CONTROLE DE FONCTIONNEMENT

RAPPORT DE VISITE SUR LE SYSTEME D'ASSAINISSEMENT NON COLLECTIF COMMUNE DE CASTEIDE DOAT

N° dossier : 4161 Nom de l'usager : PAULAI Monique Adresse de l'immeuble : 1017 R SIMIN PALAY Commune : CASTEIDE DOAT Section et n° parcelle(s) : B 0087 Date de réalisation de l'assainissement : 2012	Propriétaire de l'immeuble : Nom du propriétaire : PAULAI Prénom : Christophe et Monique Adresse : 1017 R SIMIN PALAY 64460 CASTEIDE DOAT
--	--

Visite le : 27/08/2020 à 14:00

Plan et localisation de l'installation (Ech.:1/175):

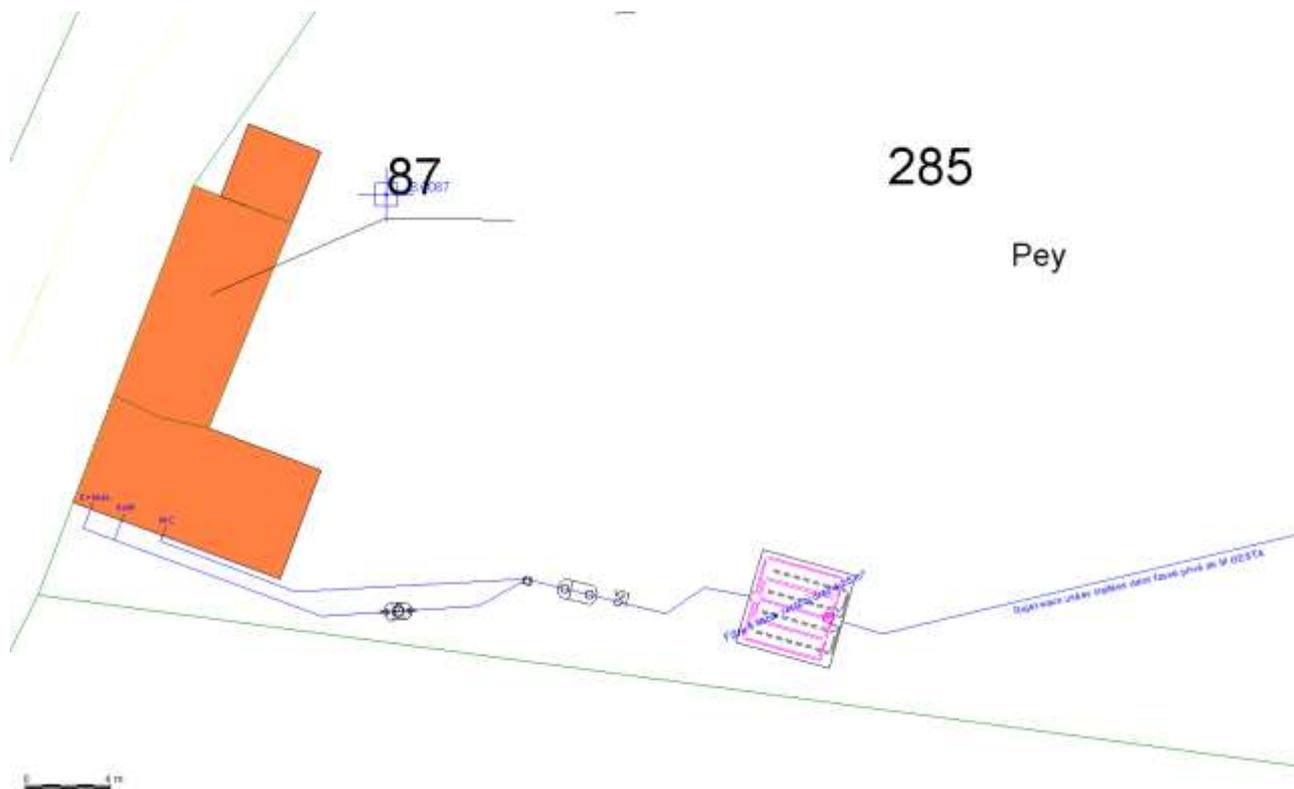
Observations sur le traitement : Bac à graisse et préfiltre très engorgés

Observations sur le traitement : Dépôts importants dans les regards de répartition et de bouclage

Lors du contrôle, le bac à graisse, le préfiltre de la fosse toutes eaux ainsi que les regards de répartition et de bouclage de la filière de traitement étaient très engorgés.
Un entretien régulier (2 fois par an) du bac à graisse et du préfiltre à cassette intégré à la fosse toutes eaux sont indispensables pour assurer le bon fonctionnement et le bon état des ouvrages. Ces opérations évitent le relargage des graisses et des boues dans le système (comme constaté ici dans le filtre à sable vertical drainé) et donc, à terme, un colmatage prématuré des drains.

A l'ouverture de la fosse toutes eaux, des odeurs désagréables, issues de la décomposition des boues, étaient présentes et le béton du couvercle de la fosse toutes eaux est attaqué (précipité blanchâtre). L'origine de ce phénomène de corrosion est la production d'hydrogène sulfuré (H₂S) issu de la décomposition des boues ; ce phénomène s'aggrave quand l'ensemble des eaux vannes et ménagères est mélangé dans le même dispositif. La ventilation de la fosse n'est donc pas efficace et elle ne permet pas une évacuation suffisante de ces gaz ; ceci est tout à fait normal car la canalisation de ventilation secondaire (en aval de la fosse) n'est pas placée en toiture.
Pour remédier à ce problème, le tuyau de ventilation devra être remonté au-dessus du toit et surmonté d'un extracteur conforme de type éolien ou statique en évitant la proximité des fenêtres ou VMC (risques de refoulement d'odeurs). Il en est de même pour la ventilation primaire (en amont de la fosse ou sur la colonne de chute d'eaux des WC).

<input type="checkbox"/> Installation incomplète	Installation non conforme travaux obligatoires : (cas C) ↳ si vente travaux dans un délai de 1 an	Installation non-conforme (cas a) ↳ Travaux obligatoires sous 4 ans ↳ si vente travaux dans un délai de 1 an	Installation présentant un <u>risque environnemental avéré</u> Installation non-conforme (cas b) ↳ Travaux obligatoires sous 4 ans ↳ si vente travaux dans un délai de 1 an
<input type="checkbox"/> Installation significativement sous-dimensionnée			
<input type="checkbox"/> Installation présentant des dysfonctionnements majeurs			
<input checked="" type="checkbox"/> Installation présentant des défauts d'entretien ou une usure de l'un de ses éléments constitutifs	- Ventilation primaire à créer - Ventilation secondaire à remonter en toiture avec extracteur conforme - Bac à graisse à vidanger - Préfiltre de la fosse toutes eaux et regards du filtre à sable vertical drainé à nettoyer
